ELEMENTOS ADICIONAIS PARA EFEITOS DE LICENCIAMENTO

PROCESSO DE LICENCIAMENTO ÚNICO AMBIENTAL N.º PL20231117010772

ADRIANO JORGE MARCELINO BREGAS (APA04961043)

FEVEREIRO 2024

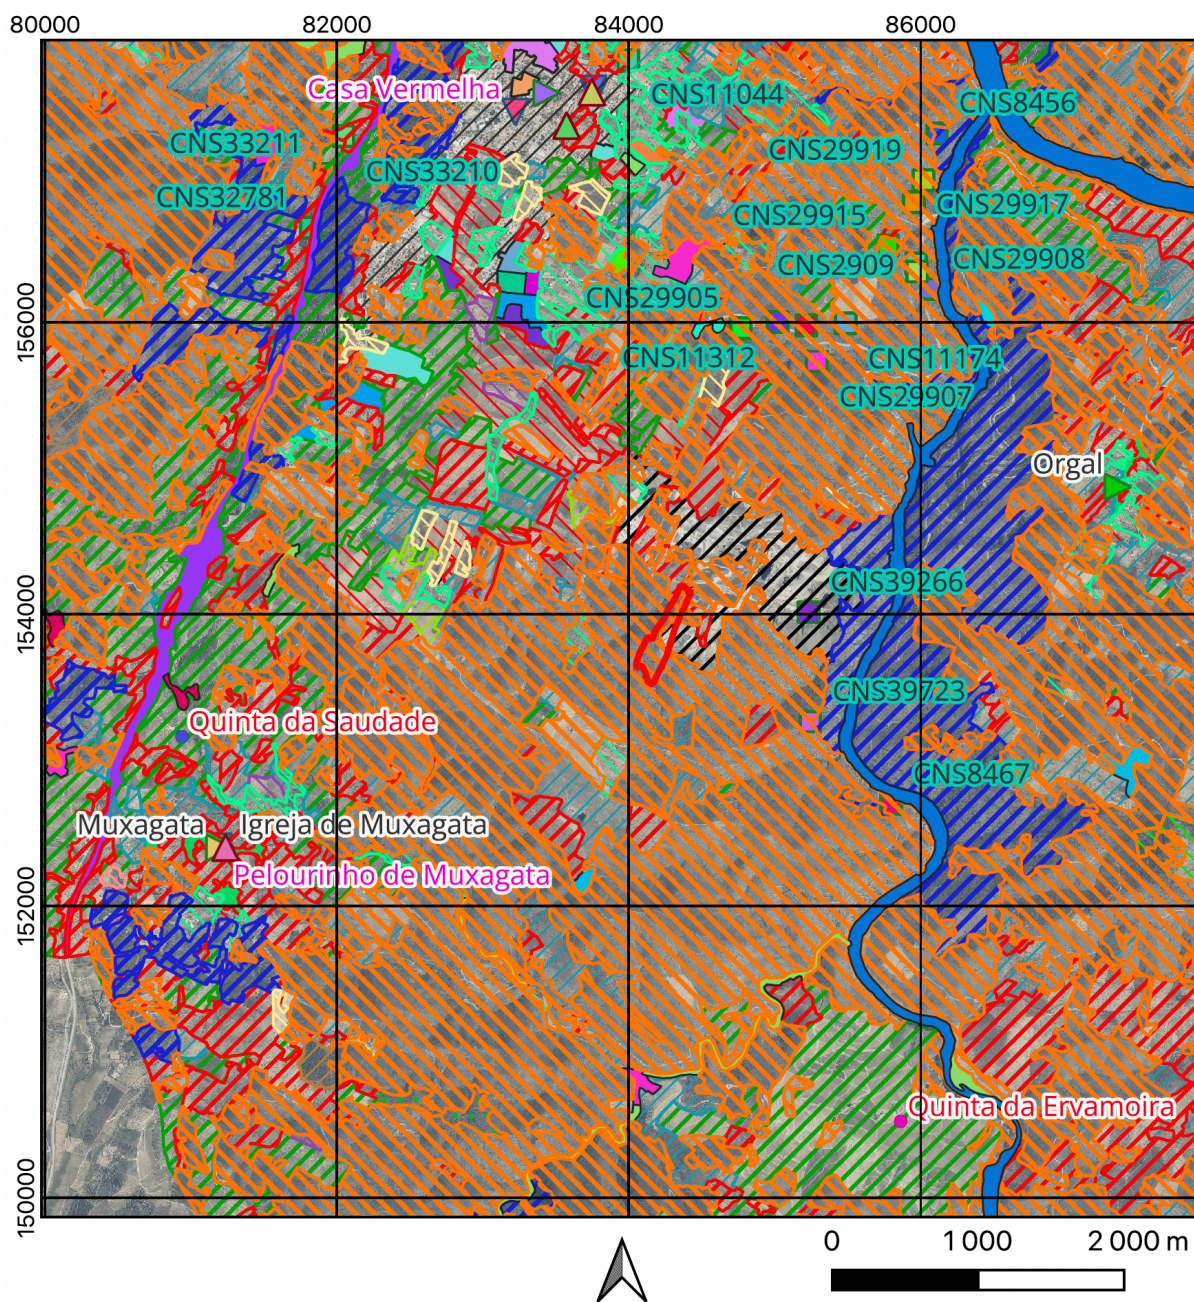
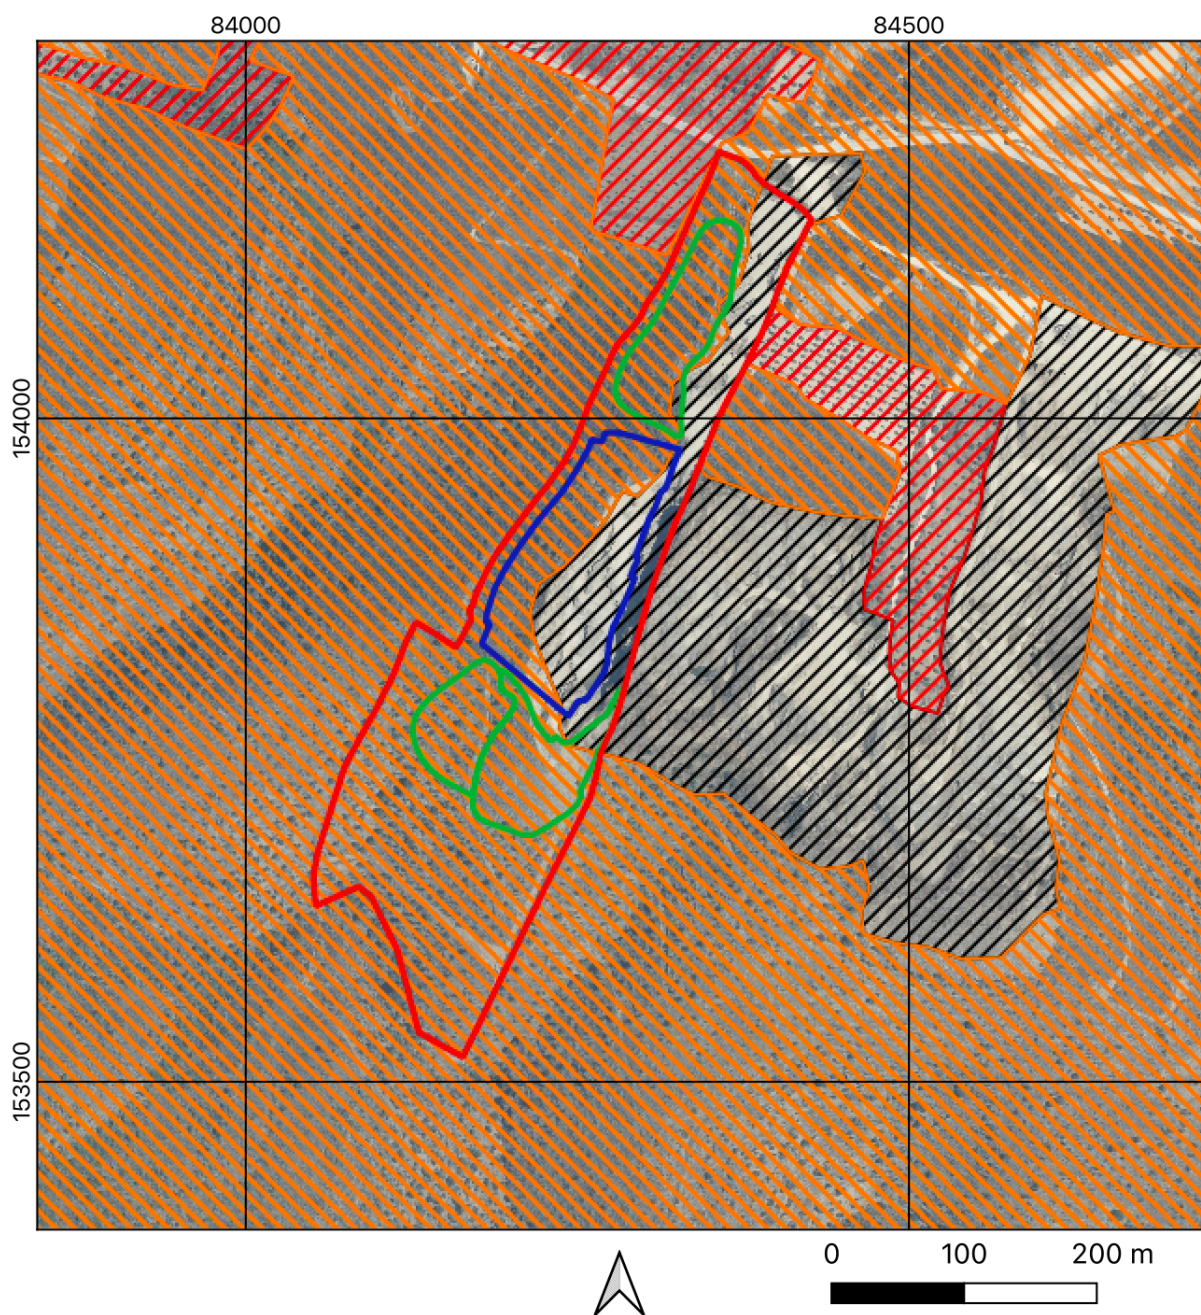
PEA 15. Deverá apresentar a implantação do projeto sobre ortofotomapa com identificação dos elementos naturais e culturais que conferem VUE ao ADV existentes na área da pedreira a licenciar;

RESPOSTA – Na Figura 3 são apresentados ortofotomapa com identificação dos elementos naturais e culturais que conferem VUE ao ADV existentes na área envolvente e na pedreira a licenciar. A área a licenciar afeta manchas ocupadas por matos não afetando outros elementos naturais ou culturais que conferem VUE ao ADV.

Figura 9: Extrato da Planta de Zonamento (junho de 2023) com indicação da localização do contentor de armazenamento de resíduos (legendado com o n.º 1). Fotografia do contentor de armazenamento de resíduos.

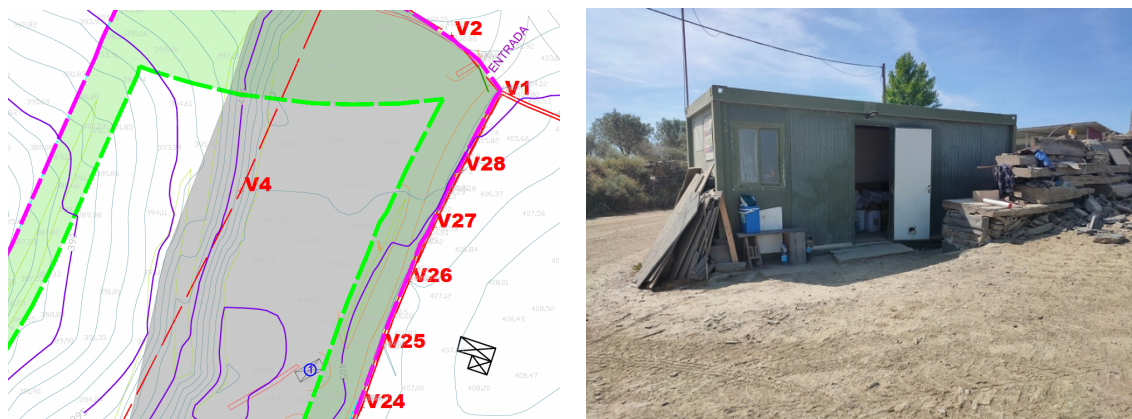
PEA 40. Melhorar a caracterização da situação de referência, dos locais de armazenamento temporário, designadamente a localização (planta), as dimensões, se são cobertos, impermeabilizados e dotados de bacias de retenção, etc., bem como quais as condições de acondicionamento (em contentores, big-bags, a granel, etc.). Também deverão ser identificados os quantitativos, os encaminhamentos e destino final adotado (operação e qual o operador), para cada um dos tipos de resíduos produzidos;

Os resíduos que resultam de operações de manutenção são encaminhados para entidades licenciadas para o efeito ou recolhidos imediatamente pela entidade que faz a intervenção no equipamento. O armazenamento temporário de todo o tipo de óleos ou filtros de óleo, novos ou usados, é efetuado num contentor adaptado para esse efeito (*vide* Figura 9).

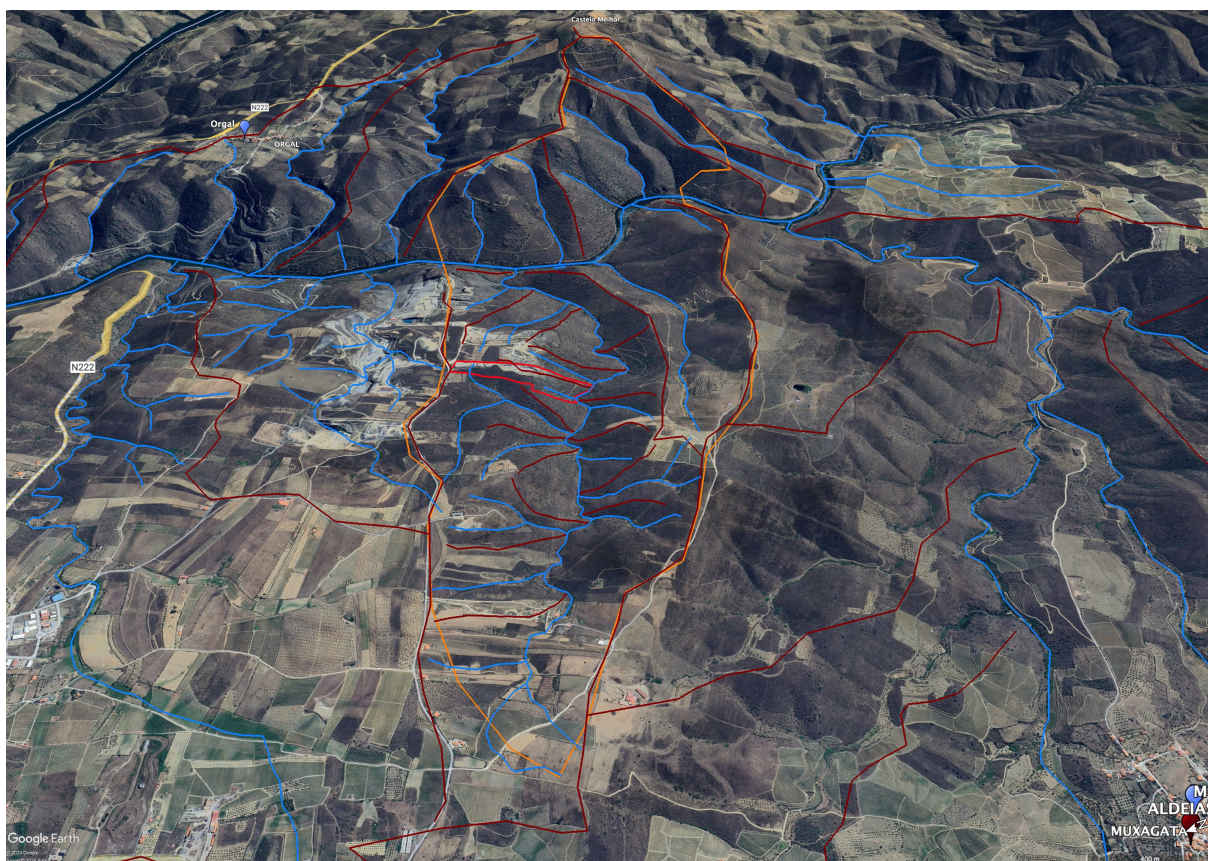
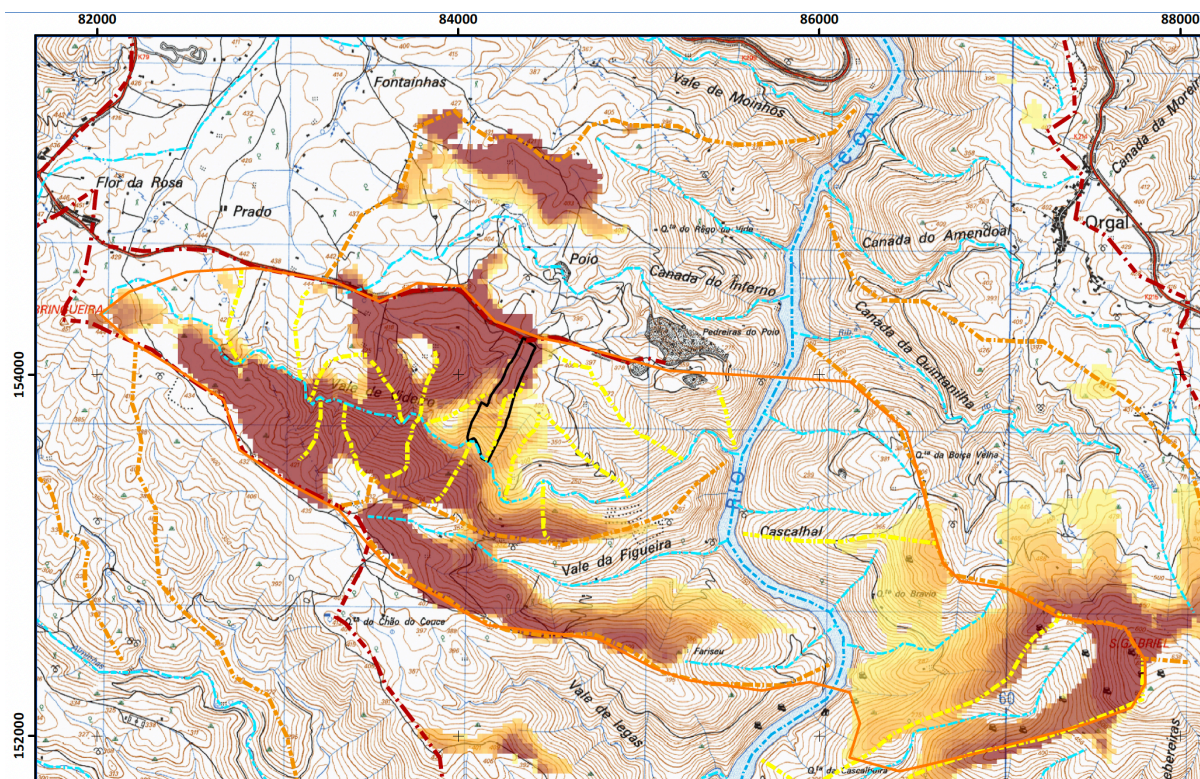
PEA 44. Definido e esclarecido o “buffer” da área de estudo, deve apresentar a peça gráfica correspondente à Bacia Visual do projeto à escala 1:20.000;

RESPOSTA – A bacia Visual principal está contida entre os festos principais do Vale de Videiro, prolongando-se também para a outra margem do rio Côa. Na Figura 12 é apresentada a bacia visual sobre fotografia aérea e sobre a carta militar. Ao Volume II foi adicionada a Carta n.º 4.1.7 – Bacia visual.

Figura 13: Identificação dos pontos de observação sobrepostos na carta de visibilidade.

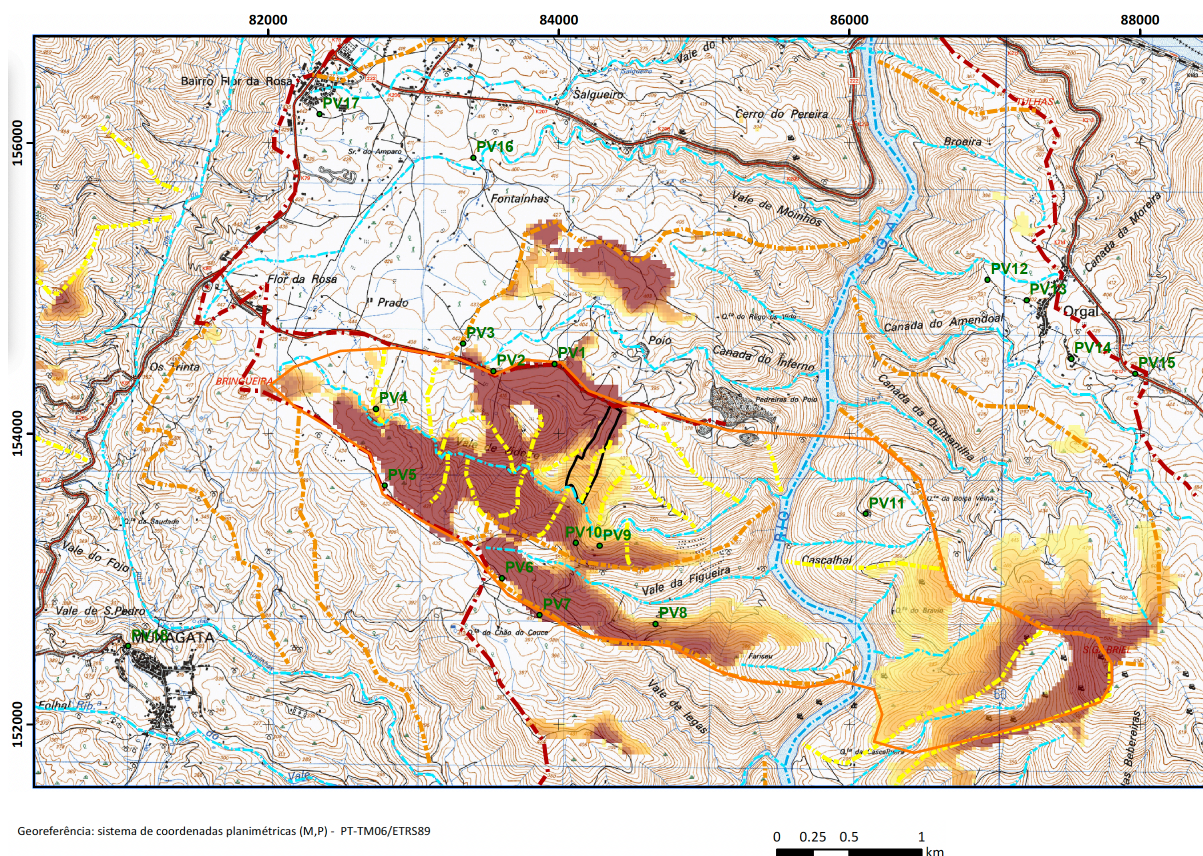
PEA 45. O RS deve ainda, e para enquadramento dos pontos notáveis, apresentar a representação gráfica dos mesmos sobre a Carta de Visibilidade (4.1.5). Deve ser ainda esclarecido no RS e com respaldo na respetiva peça gráfica a indicação da existência de quintas na área de intervenção do projeto, que acumulam a atividade agrícola com turística, quer ainda a existência de miradouros e de outros pontos de visibilidade notáveis similares;

RESPOSTA – Em resposta ao solicitado apresenta-se, na Figura 13, os pontos de observação de onde foram obtidas as fotografias nos trabalhos de campo sobrepostos na carta de visibilidade.

Figura 15: Extrato da Planta de Zonamento (junho de 2023) com indicação da localização dos contentores (legendado com o n.º 1).

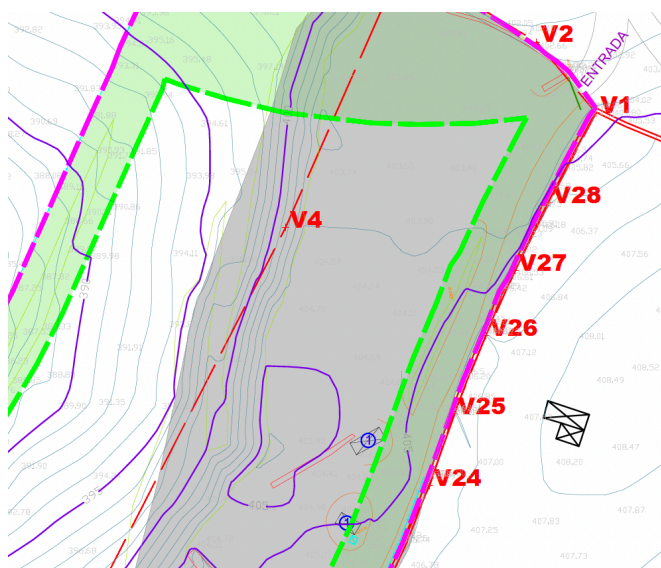
PEA 46. É referido que “As instalações sociais atuais são constituídas por 2 contentores, um deles serve de escritório e arrumos e o outro serve para as instalações sanitárias e balneário.” O EIA referencia ainda que as instalações sociais serão recolocadas e melhoradas conforme definido no Plano de Pedreira. Esta situação deve ser elucidada, bem como apresentada a situação prevista, com a respetiva localização;

RESPOSTA – A situação descrita como situação atual “As instalações sociais atuais são constituídas por 2 contentores, um deles serve de escritório e arrumos e o outro serve para as instalações sanitárias e balneário” era a observada em junho de 2023 e apresentada na Planta designada como zonamento atual (vide Figura 15 e Planta de Zonamento Atual apresentada no Plano de Pedreira).
